改善箇所説明図

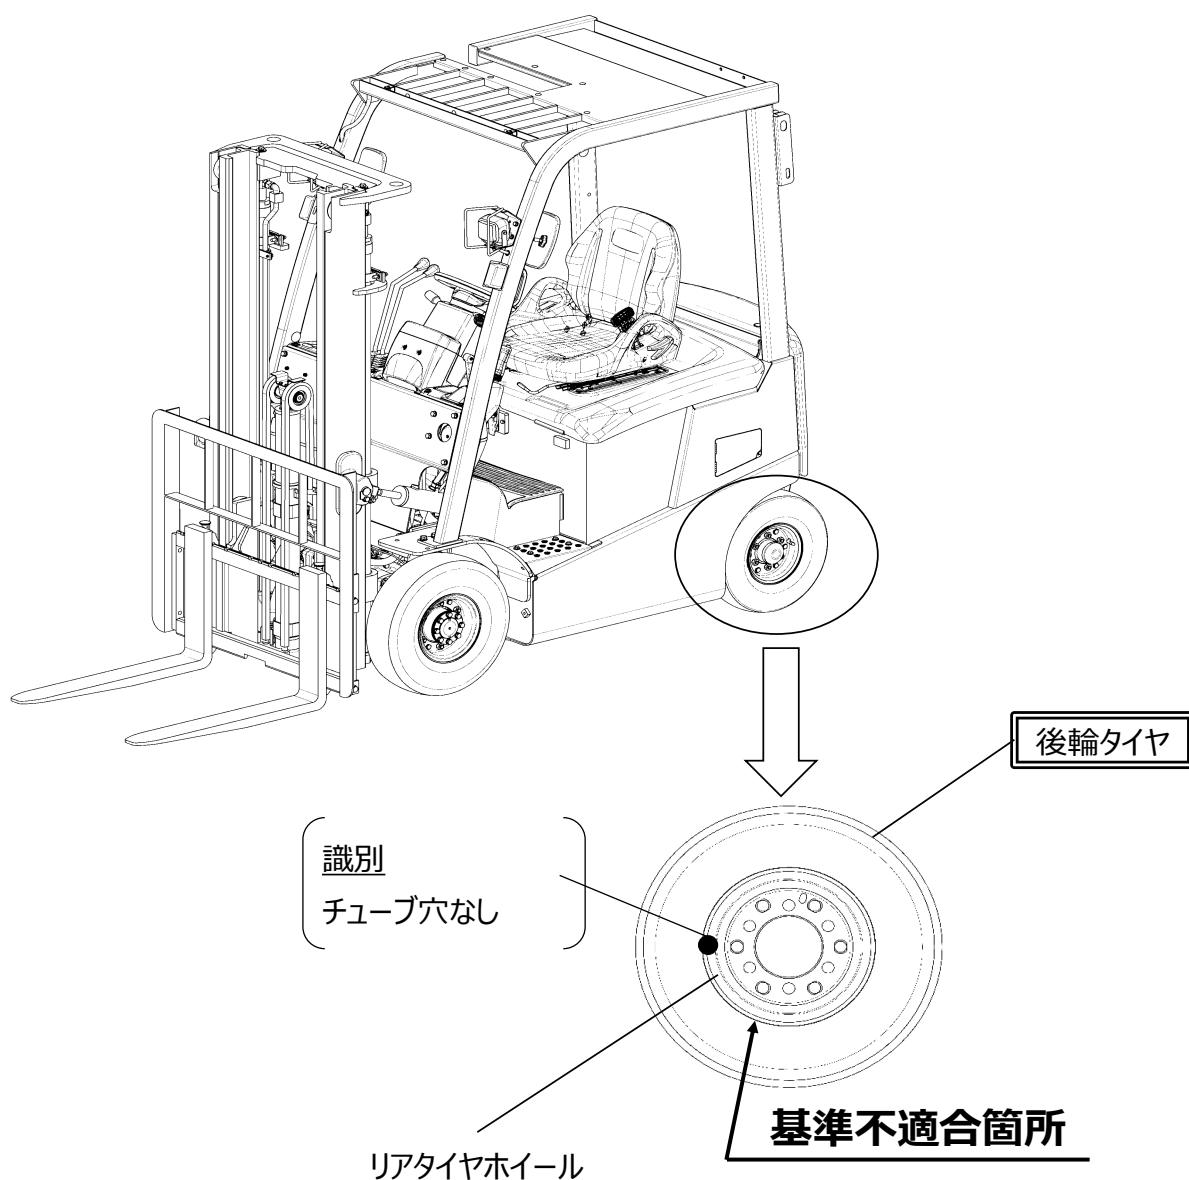
電気式フォークリフトにおいて、対策品（リコール届出番号5284）のリアタイヤホイール強度が不十分なため、亀裂が発生するものがある。そのため、そのまま使用を続けると、リアタイヤホイールが破損し、最悪の場合、タイヤが脱落する。

全車両、左右リアタイヤ及び、リアタイヤホイールを対策品へ交換する。
